Kotkan kaupungintalo 2.0

ARKKITEHTUURI-IDEAKILPAILUN
ARVOSTELUPÖYTÄKIRJA
17.11.2023

02 Harkko

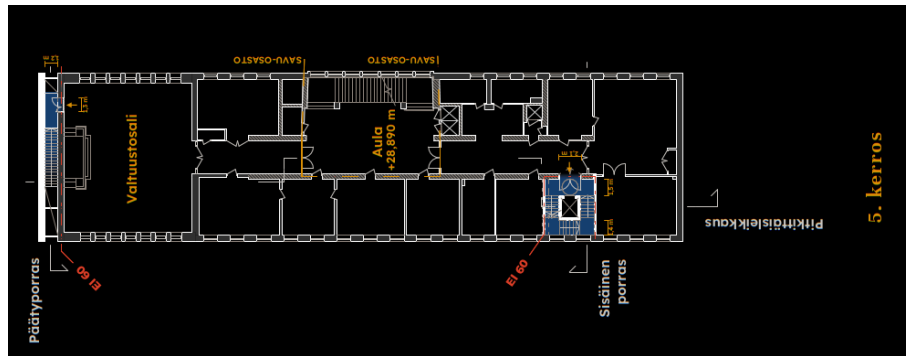
Ehdotetut toimenpiteet ovat minimaalisia ja rakenteita säästäviä. Sisäinen uusi, uloskäytävävaatimukset täyttävä porras on sijoitettu toiminnallisesti hyvään paikkaan valtuustosalin ja yleisöparven lähelle. Pääporrasaula on muodostettu savutiiviiksi osastoksi uusien ovirakentein ja toimii varatienä. Valtuustosalista ja parvelta on selkeät reitit portaaseen. Eteläpäädyn tiloista poistumismatkat uloskäytäväportaaseen ovat pitkät ja mutkikkaat. Esitetty sisäinen varatie toimistotilojen kautta mahdollistaa pääaulan kiertämisen. Rakennus ei täytä paloturvallisuusasetuksen vaatimuksia, mutta poistumisturvallisuus paranee.

Uusi porras on käytettävissä myös rakennuksen sisäisenä kulkuyhteytenä. Julkisivut säilyvät lähes koskemattomina; ainoastaan yksi ikkuna puiston puoleisessa julkisivussa muuttuu oveksi ja uuden portaan syöksyt ovat ikkunoiden kohdalla.

Eteläpäädyssä syntyy Ruorin kautta tasa-arvoinen, helppokulkuinen ja helposti löydettävä esteetön sisäänkäynti, joka on iltakäytössä erotettavissa muista Ruorin tiloista. Uusi esteetön hissi vie vain pohjakerroksesta 1. kerrokseen, ja ylempiin kerroksiin vain nykyiset hissit, jolloin reitti kahdella hissillä esim. valtuustosalin muodostuisi mutkikkaaksi.

Esitystapa on niukka ja arkinen. Uuden portaan detaljointia ja leikkausta ei ole esitetty. Ei myöskään ole tutkittu portaan tieltä poistuvien toimistohuoneiden korvaamista eikä ehdotettu parannuksia tilojen käyttöön tai arkkitehtuuriin.

06 Aquila [1]

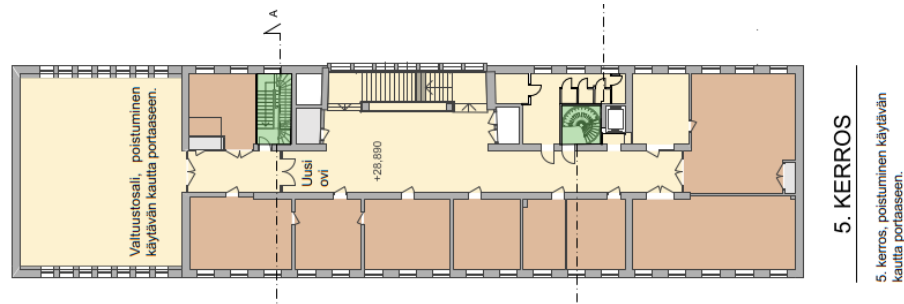
Pohjoispäätyyn ulkopuolelle on sijoitettu osastoitu porras ja torisivulle toinen, sisäinen porras nykyisen 1-2. kerrosten välisen portaan paikalle. Suoraan ulos johtavat, poistumistievaatimukset täyttävät osastoidut uloskäytäväportaat rakennuksen kummassakin päässä sekä savutiiviiksi osastoitu pääporras varatienä parantavat rakennuksen poistumisturvallisuutta oleellisesti. Valtuustosalista on hyvin selkeä poistumisreitti, joka tuo kuitenkin muutoksia päätyseinään, uuden oven ja poistumistievalaisimen salin päänäkymään. Poistumisreitti parvelta ullakon kautta on pitkä ja monimutkainen.

Pohjoinen poistumisporras on päädyn levyinen, yksivartinen ja litteä lisä, joka ei muuta rakennuksen hahmoa oleellisesti. Rakennuksen vähäinen pidennys on ansiokas. Lisäosa on erotettu vanhoista julkisivuista porrassyöksen levyisellä ikkunanauhalla. Valaistuna ikkuna kuitenkin muodostaisi vahvan vertikaaliaiheen, joka poikkeaa mittakaavaltaan rakennuksen muusta aukotuksesta. Erillisenä levynä hahmottuva portaan päätyjulkisivu on rapattu, ja siihen on upotettu led-valojen matriisinäyttö, mikä voi rikastaa ympäristöä myös illalla ja tarjota mahdollisuuden kuvamateriaalin tai taiteen esittelyyn.

Eteläpuolen väljästi mitoitettu kolmivartinen porras ja hissi toimivat hyvin sisäisenä kulkureittinä. Esteettömyyttä on parannettu käynnillä Ruorin kautta ja lisäämällä torin puoleiseen julkisivuun uusi uloskäynti, melko huomaamaton ovi pohjakerroksen ikkunan viereen, mutta kuitenkin uusi lisä suojeltuun pääjulkisivuun.

Päädyn poistumisportaan käytävämäinen lepotaso vie tilaa toimistohuoneista 2-4. kerroksissa, ja kulku toimistotilojen kautta rajoittaa portaan jokapäiväistä käyttöä. Eteläpäädyn kolmivartinen porras pienentää kaupunginhallituksen kokoushuonetta kahden ikkunan verran ja syö toimistotilaa kaikissa toimistokerroksissa sekä pienentää ruokalaa. Menetettyjen toimistotilojen kompensointia ei ole esitetty.

12 Block

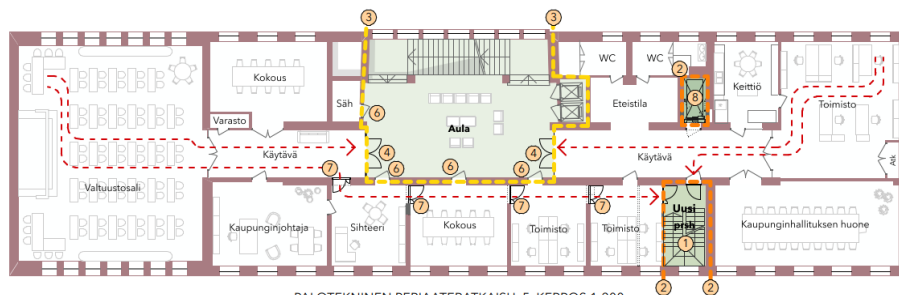
Kaksi sisäistä poistumisporrasta on sijoitettu rakennuksen kumpaankin puoleen, valtuustosalin lähelle ja eteläosaan huoltohissin viereen. Suoraan ulos kellaritasolta johtava pohjoisosan poistumisporras täyttäisi osastoituna uloskäytävävaatimukset, mutta palo-osastointien merkinnät kuitenkin puuttuvat. Eteläosan portaasta ei ole määräykset täyttävää suoraa uloskäyntiä, koska hissi rikkoo osastoinnin kellarikerroksessa. Pääportaan auloja ei ole savu-osastoitu, mikä heikentää oleellisesti rakennuksen poistumisturvallisuutta ja portaan käyttämistä varatienä. Valtuustosalista ja parvelta on selkeät reitit portaaseen. Keskiosan toimistohuoneista on poistumismahdollisuus vain pääportaan kautta, eikä varatietä ole esitetty.

Eteläinen kierreporras sijoittuu puiston puolelle, käytävän varrelle aputilavyöhykkeeseen, jossa se ei hävitä työhuoneita eikä vaikuta julkisivuun. Eteläinen porraskäytävä on viety ullakolle asti ja purettu nykyinen ullakon porraskäytävä.

Positiivista on julkisivujen säilyminen lähes koskemattomina, muutoksia ovat vain yhden ikkunan muutos oveksi puiston puoleisessa julkisivussa ja muuri syvennyksessä. Pohjoisosan portaankäytävät ovat ikkunoiden kohdalla, mutta toki puiston puolella.

Esteettömyyttä on parannettu sijoittamalla uusi hissi nykyisen huoltohissin kohdalle kuilua suurentamalla. Porras- ja hissimuutoksen yhteydessä myös wc-tilaryhmä on selkeytetty ansiokkaasti ja lisätty esteetön wc kaikkiin kerroksiin.

Uusien portaiden pintamateriaaleja eikä rakenteita ole esitetty, ei myöskään 1-4. kerroksissa menetettyjen toimistotilojen kompensoimista (selostuksessa mainitaan kalustein kompensointi) tai kehittämisajatuksia.

16 PIILOON

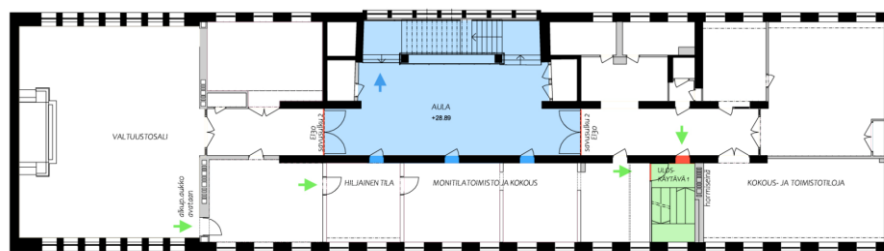
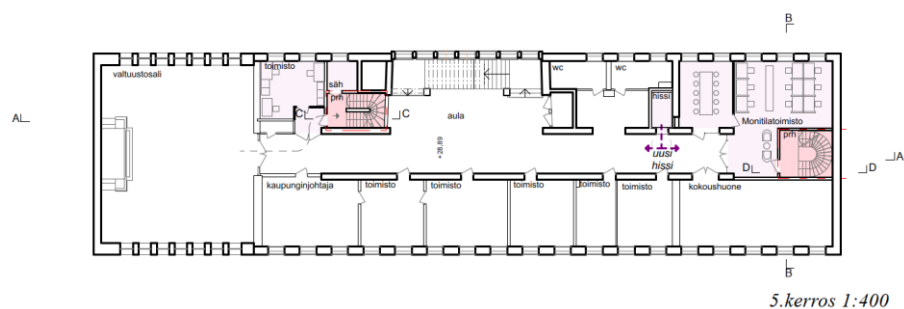
Ehdotetut poistumisturvallisuutta parantavat toimenpiteet on minimoitu ja muutokset tapahtuvat ”piilossa” sisätiloissa. Rakennuksen eteläosaan on lisätty yksi uusi palo-osastoitu poistumisporras torin puoleiseen toimistohuoneiden vyöhykkeeseen jatkamalla 1-2. kerroksen välistä porrasta ylempiin kerroksiin, toisessa kerroksessa vanhan portaan rinnalla. Portaasta johtaa käynti kellarikerroksen nykyiselle ulko-ovelle uloskäytäväksi osastoidun ensimmäisen kerroksen käytävän kautta. Kellarikerroksessa uloskäytävän osastointi on puutteellinen. Pääportaan aulojen savutiiviyyttä on parannettu palolasiseinin ja -ovien.

Julkisivut säilyvät ennallaan, joskin uuden portaan lepotasot ovat ikkunoiden kohdalla torin puoleisella pääjulkisivulla.

Ullakolle on esitetty laajennusmahdollisuus toimistokäyttöön korvaamaan porrashuoneen tieltä menetettyjä toimistohuoneita, mihin liittyy myös uloskäytäväportaan ulottaminen ullakolle. Toimistoksi muutettaville ullakkovarastoille on etsitty korvaava paikka torinpuoleisen ulkoportaan tasanteen alta, mikä kuitenkin saattaisi maaston kallioisuuden takia olla haastavaa.

Ehdotus on tiiviisti ja asiallisesti mutta niukasti esitetty: portaan detaljointia, leikkaus- ja pohjapiirrosotetta ei ole esitetty, ei myöskään ajatuksia esteettömyyden parantamisesta. Tinkimätön tavoite parantaa rakennuksen paloturvallisuutta ”mahdollisimman vähäisen puuttumisen” periaatteella on kuitenkin arvostettava.

21 Askeleet

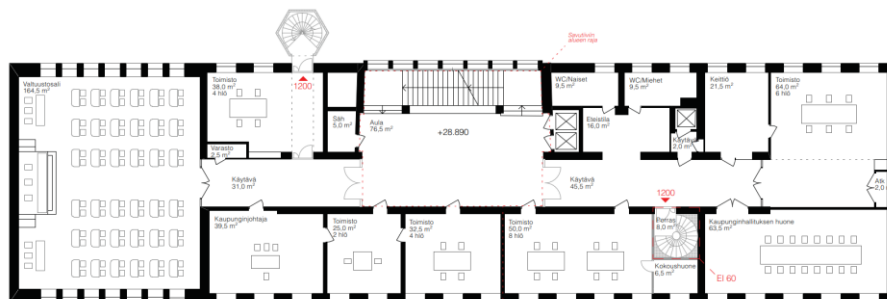
Toimistotilojen tilankäytön tehostamista on tutkittu ansiokkaasti; Eteläpäädyssä (2-5. krs) on esitetty monitilatoimistoja, ja ullakolle mahdollisuus laajentaa työntekijöiden tauko-, kokous- ja työskentelytiloja. Vesikatolle esitetyt uudet kattoikkunat eivät oleellisesti muuta kattomaisemaa.

Ehdotuksessa on tarkasteltu rakennuksen ympäristöä huolella ja tuotu eteläpäätyyn uudet poistumisportaat ja sillat, jotka muodostavat tyylikkään porttiaiheen. Ulos- ja sisäänkäynnit silloille ensimmäisen kerroksen tasolta ovat selkeät ja valoisat. Nämä poistumisportaiden rakenteet sekä niihin kytketyt yksinkertaiset jäte- ja pyörätilarakennelmat ovat mittakaavaltaan ja materiaaleiltaan paikkaan hyvin sopivia ja huolittelevat aluetta. Uudet kattamattomat ulkoportaat ja sillat saattaisivat kuitenkin olla hankalasti huollettavia rakenteita.

Taitavasti ja kattavasti laadittu ehdotus tuo esiin uuden, omaleimaisen ja raikkaan idean poistumisportaiden sijoitukseen. Ehdotuksen esitystapa on hallittu ja kaunis.

36 Mutteri

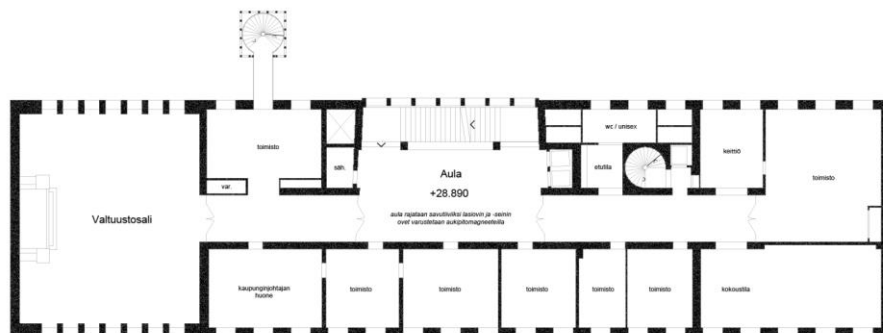
Sisäporras on sijoitettu käytävän varteen, kohtaan, jossa se ei muuta toimistohuoneita eikä vaikuta lainkaan julkisivuun. Teräsrunkoinen portaikko on myös poistettavissa. Ajatuksia toimistotilojen kehittämiseksi ei ole tutkittu, mutta 1-2. kerrosten välinen vanha porras on muutettu toimistotilaksi. Esteettömyyttä ei ole esitetty.

Ulkoporras on taitavasti muotoiltu yksiaineinen, valiomuotoinen pilari, joka 45° kulmassa koskettaa julkisivupintaa mahdollisimman vähän ja irtoaa siitä visuaalisesti. Aukoton, sisältä pimeä umpiporras on muotona rauhallinen elementti - kylmä ulkoporras, jota ei ole tarkoitettu normaaliajan kulkuyhteydeksi. Graniittiverhoilu julkisivumateriaalina näyttää kuitenkin raskaalta ja hierarkkisesti väärältä, kun poistumisportaassa on arvokkaampi materiaali kuin rakennuksen julkisivuissa.

40 Osa 2

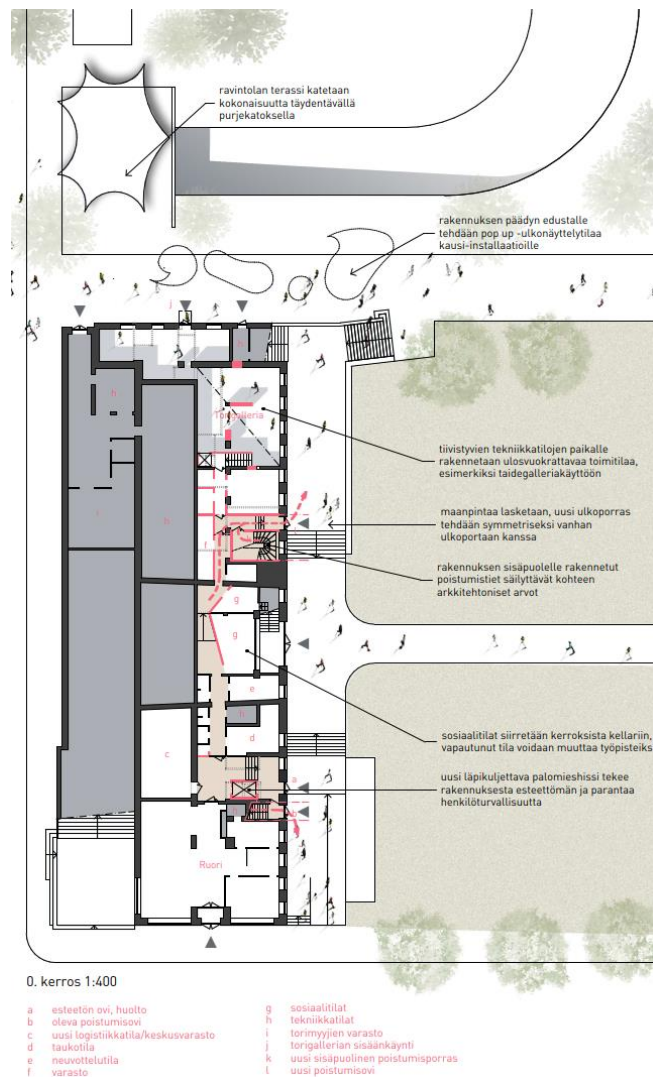
Ulkoporras on toteutettu selostuksessa mainitulla tavalla ”kumartamatta vanhaa” ja ”asettuen osaksi voimallista sommitelmaa.” Siro torni nousee savupiippumaisesti jopa yli räystääskorkeuden ja muodostuu illalla valaistuksi pilariksi, tunnistettavaksi maamerkiksi puistoon. Neliön muotoinen, tiukasti mitoitettu elementtiportaan käsittävä torni on selkeästi irrotettu julkisivusta, johon se yhdistyy avoimin, eteerisin silloin. Portaan julkisivujen pieni ruutujako maalattua teräsristikkoa ja huurrettua lasia lainaa onnistuneesti julkisivun aiheita. Tornin graniittipäälysteisen sokkeliosan voi mieltää ”mausoleumimaiseksi” ja saa pohtimaan umpinaisen alaosan korkeuden suhdetta yläosaan. Portaasta viheriölle avautuva ovi korostaa poistumisportaan luonnetta ei- jokapäiväisenä käyttöportaana. Ulkoporrasta voidaan kritisoida siitä, että avoimet sillat, joihin liittyy oveton porrashuone, ovat haasteellisia huollettavia.

Pienistä puutteista huolimatta hienosti esitetty ehdotus on rohkea ja kunnianhimoinen.

45 koskaan et muuttua saa

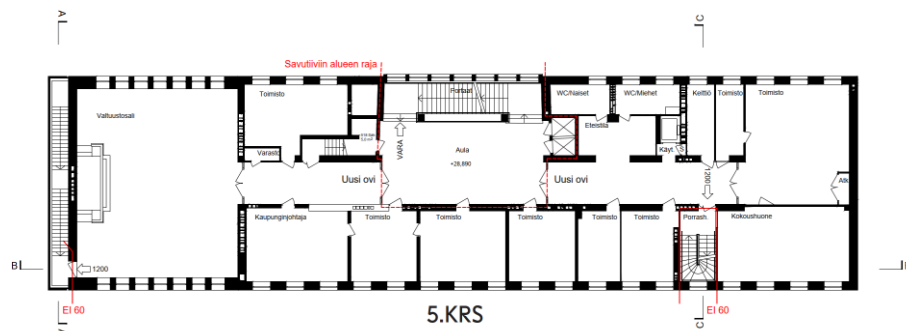
Uusi kiinnostava ajatus on pohjoispäädyn entisiin teknisiin tiloihin suunniteltu torigalleria, joka telttakatteisine terasseineen rikastaa ympäristöä ja täydentää ja huoltitelee ”keskeneräiseksi jäänyttä” pohjoisjulkisivua. Ulosvuokrattavan näyttelytilan suunnittelussa on taitavasti hyödynnetty korkeaa tilaa ja vanhoja rakenteita.

Taitavasti laadittu, omaleimainen, houkutteleva ja kauniisti esitetty ehdotus.

48 Monoliitti

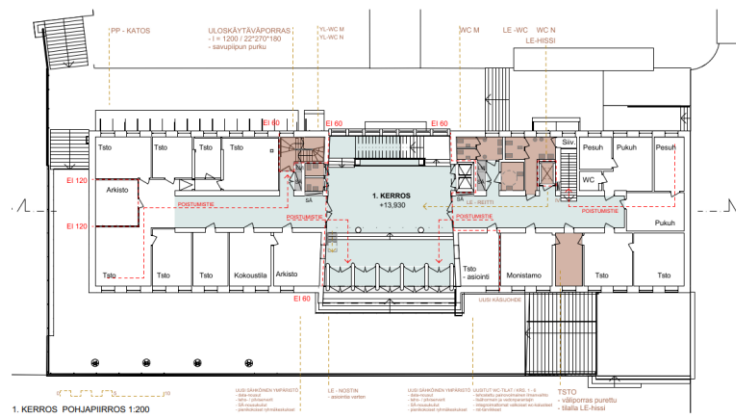
Pohjoissivun päätyporras on koko päädyn levyinen, yksivartinen, litteän levymäinen ja ikkunaton ”seinän paksunnos”. Lähes huomaamaton lisäys rakennuksen volyymiin vaikuttaa hienovaraisesti, muuttamatta rakennuskappaleen perusluonnetta ja julkisivusommittelua oleellisesti. Lisäosa on erotettu vanhasta julkisivusta kuparikaistalla, huolitellulla jatkoskohdalla, joka ei ole tarpeettoman näkyvä. Terasrirappaus ja graniitti ovat hyvät valinnat porrasosan julkisivumateriaaleiksi, ja selostus kuvaa terrastirappauksen ainesosien pienen, harkitun eron alkuperäiseen. Teräsrunkoinen ja kuorimuurattu porras on kevyt rakenne, joka on myös poistettavissa.

Uusi sisäinen porras syö toimistotiloja nykytilanteeseen verrattuna yhden kerrosta kohden ja päätyportaan lepotasot vievät palan pohjoispäädyn työtiloista 1. ja 3. kerroksessa. Nykyisen portaan jatkaminen ylös asti muuttaa kaupunginhallituksen kokoushuonetta, lohkaisee siitä yhden ikkunan levyisen osan. Myös ravintola pienenee. Portaan lepotasot osuvat ikkunarivin kohdalle torin puoleisessa pääjulkisivussa. Menetettyjä toimistotiloja kompensoivia tiloja tai kehittämisajatuksia ei ehdotuksessa ole tutkittu.

Esteetön hissi ja esteetön sisäänkäynti on esitetty nykyisissä kohdissa. Uusi läpikuljettava hissi parantaa myös keittiön huoltoa.

56 NASCONDINO

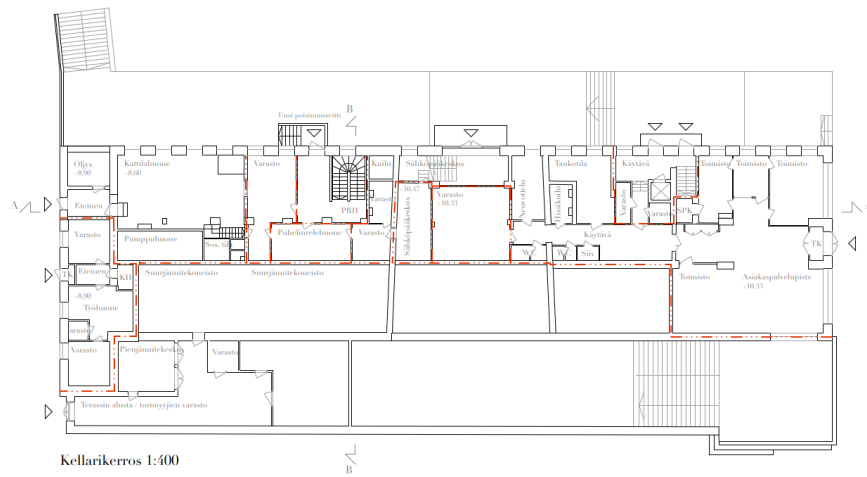
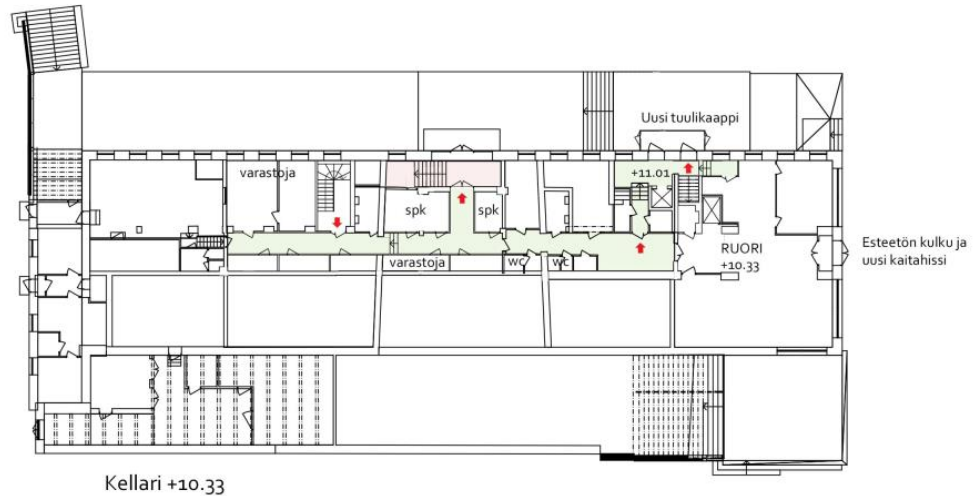
Uusi osastoitu uloskäytäväporras valtuustosalin läheisyydessä sekä alkuperäisen pääportaan osastointi muodostavat lähes paloturvallisuusasetuksen vaatimukset täyttävän palo-osastoinnin ja poistumismahdollisuuden rakennuksen kaikista osista. Kaupungintalon julkisivut säilyvät ehdotetussa ratkaisussa lähes muuttamattomina, mutta pääportaan osastointi muuttaa suojeltujen aulatilojen luonnetta, kun kalustettavuus menetetään. Kilpailijan ratkaisuksi esittämät palamattomat, massiivisavesta tehdyt kiinteät kalusteet eivät vakuuta.

Betonirakenteisen portaan syöksyt kiertyvät ikkunoiden editse, ja porras tukkii toisen kulkureitin valtuustosalin parvelta. Ulos- ja sisäänkäynti pohjakerroksesta muodostaa kulkureittiin kaivetun ankean poteron, joka ehdotuksessa on esitetty korostetusti jopa kahdesti.

Eteläosan portaan jatkaminen nykyisellä paikallaan ullakolle asti veisi osan suojellusta kaupunginhallituksen kokoushuoneesta. Uusien portaiden mustat kaiteet ovat ilmeeltään raskaat.

Nykyisten hissien muuttaminen yhdeksi esteettömäksi mitoitetuksi hissiksi muuttaa pääportaan auloja epätoivotulla tavalla, ja uusi henkilöhissi aulan pohjoisivulla edellyttäisi teknisten asennusten muutoksia.

25 Avaus

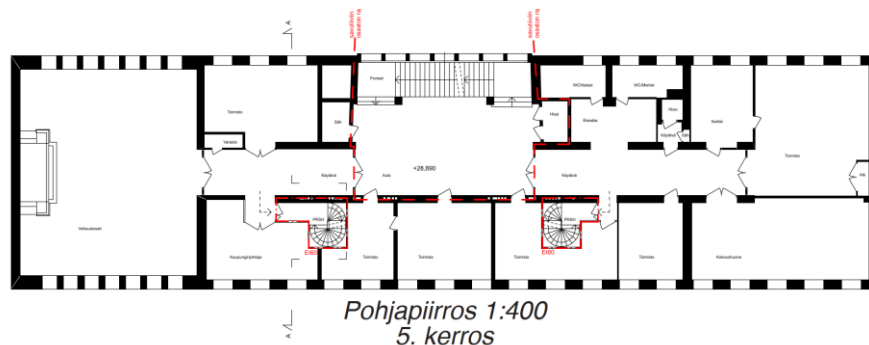
Kaksi osastoitua poistumisporrasta torin puoleisessa toimistohuoneiden rivissä ja savutiiviiksi vahvistettu pääporras mahdollistavat erilliset poistumistiet kustakin osasta, eivätkä poistumismatkat kerroksissa ylity. Keskiosan toimistohuoneista on poistumismahdollisuus vain pääportaaseen. Valtuustosalista ja parvelta on sujuva poistumisreitti uloskäytäväportaaseen, mutta kellarikerroksessa kummastakin portaasta reitit ulos nykyisille oville ovat pitkät ja mutkikkaat.

Uudet kiertyvät portaat eivät rajoitu ulkoseiniin, eivätkä vaikuta julkisivuihin lainkaan. Käytävältä portaisiin johtava vaalean siniseksi käsitelty pieni eteistila on välittävä ja vanhasta rakenteesta erottuva, mutta "uudeksi kerrostumaksi" vaatimaton aihe. Metalliset vakioporaat on suunniteltu ainoastaan uloskäytäviksi, mutta ne pilkkovat suuren määrän toimistohuoneita.

33 AQUILA [2]

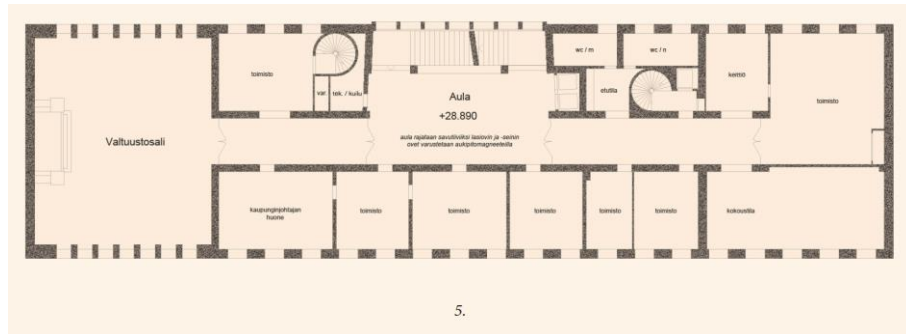
Uudet poistumisportaat sekä savutiiviiksi systemaattisesti tehty pääporras mahdollistavat erilliset poistumistiet. Portaiden palo-osastointia ei ole näytetty, mutta portaiden osastointi mahdollistaisi myös määräysten mukaiset poistumismatkat. Valtuustosalista ja parvelta on sujuva reitti poistumisportaaseen ja suoraan ulos.

Tiukasti mitoitettut kierreportaat on ”piilotettu” puiston puoleiseen aputilojen vyöhykkeeseen – pohjoispuolella vanhan piipun paikalle ja eteläpuolella nykyisen hissi viereen käytävän varrelle – siten, etteivät ne aiheuta muutoksia eivätkä näy julkisivuissa, yhtä oveksi muutettua ikkunaa lukuun ottamatta.

53 KAKSIN

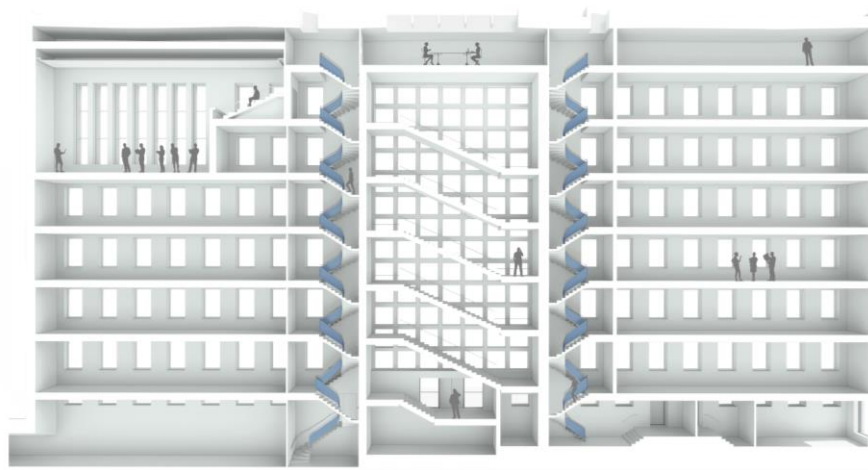
Kaksi sisäpuolelle pääportaan viereen sijoitettua poistumisporrasta mahdollistavat erilliset poistumistiet ja määräysten mukaiset kulkureittien pituudet rakennuksen eri osista. Osastointi ja poistumisturvallisuus jäävät kuitenkin puutteellisiksi ilman pääportaan täydentämistä savutiiviiksi, jota ei ole pohjapiirroksissa esitetty. Valtuustosalista ja valtuustosalin parvelta poistuminen toimii luontevasti.
